工程指示 / 要求簡箋(E.I.)

工程指示編號：EI / 3106 / 21

工程編號：J - 852

工程名稱：亞皆老街中電

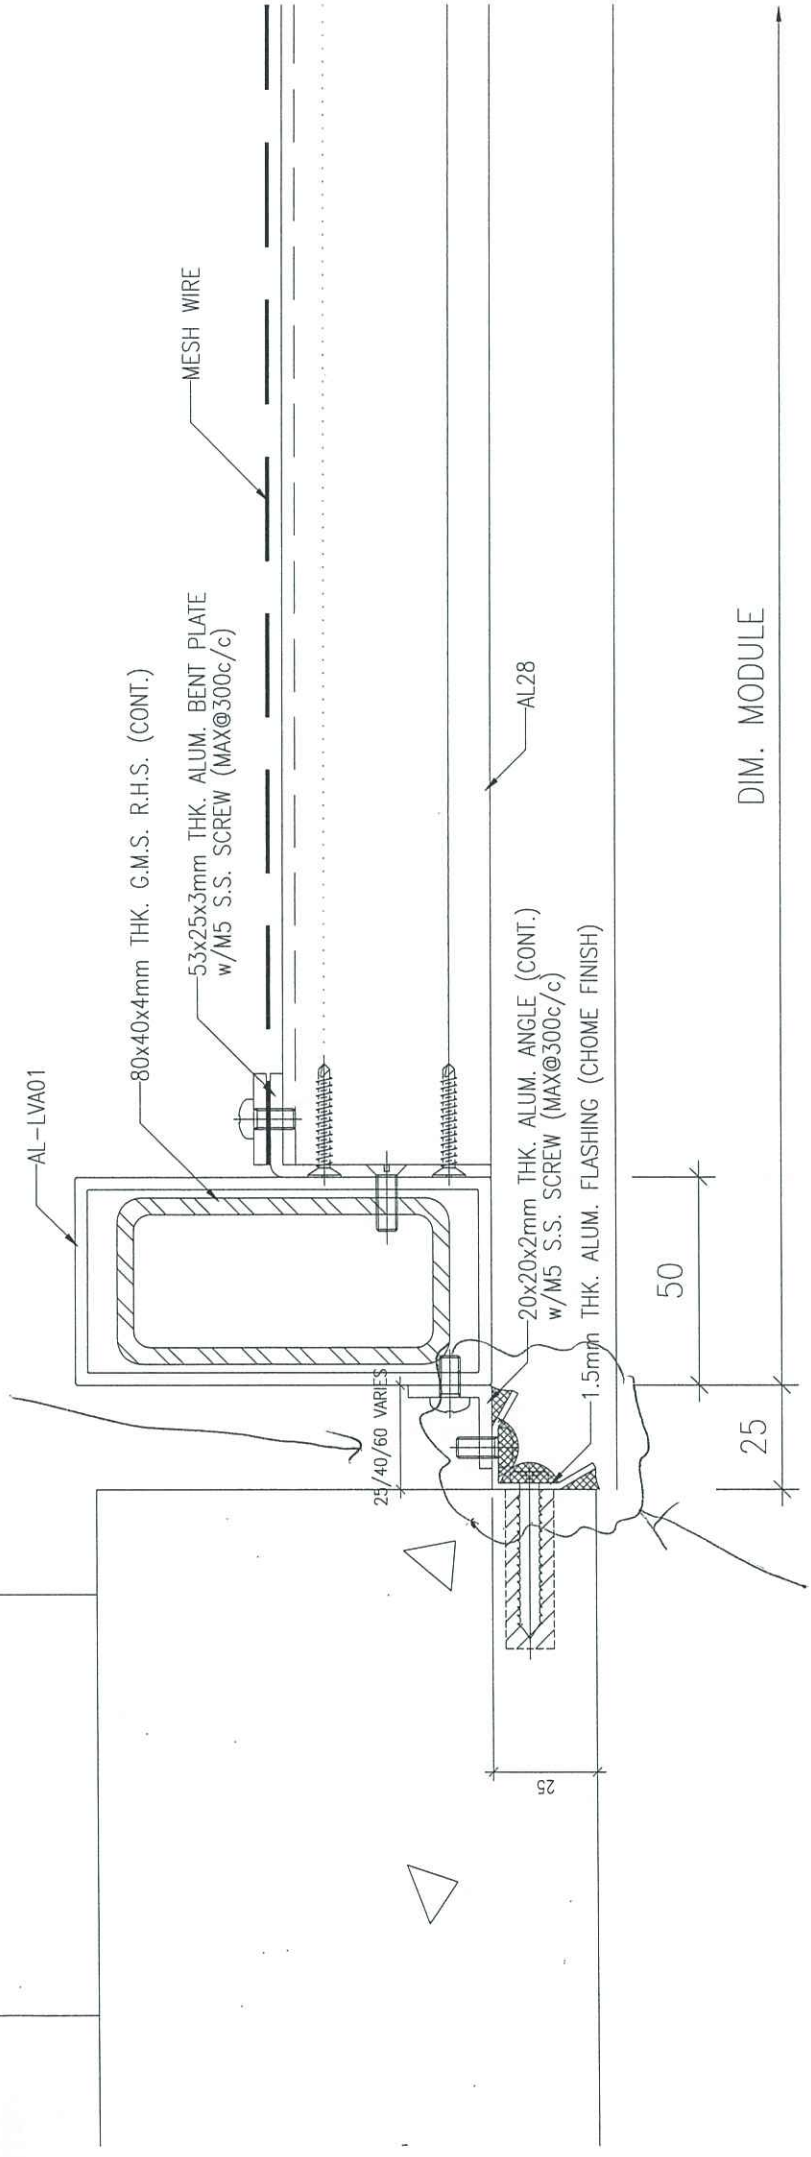
請按加工圖生產防水片送地盤安裝用
 因舊防水片會撞 CLADDING，及按現場覆數，現修改款式送現場試板
 謝謝。

From site inspection

Revised flashing detail to avoid crushing to cladding and improve the performance for waterproofing.
